И. СИЛИКАТНО-КЕРАМИЧЕСКИЕ И УГЛЕРОДНЫЕ МАТЕРИАЛЫ И ИЗДЕЛИЯ

Изменение № 1 ГОСТ 24866—81 Стеклопакеты клееные. Технические условия
Постановлением Государственного комитета СССР по делам строительства
от 06.06.85 № 76 срок введения установлен

Черт. 1а

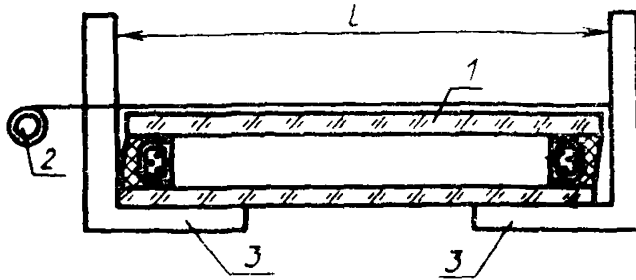
Пункт 4.1. Первый абзац дополнить словами: «с применением металлических угольников в соответствии с черт. 1а. (см. с. 184)

1—стеклопакет; 2—рулетка; 3—угольник; L—контролируемый размер
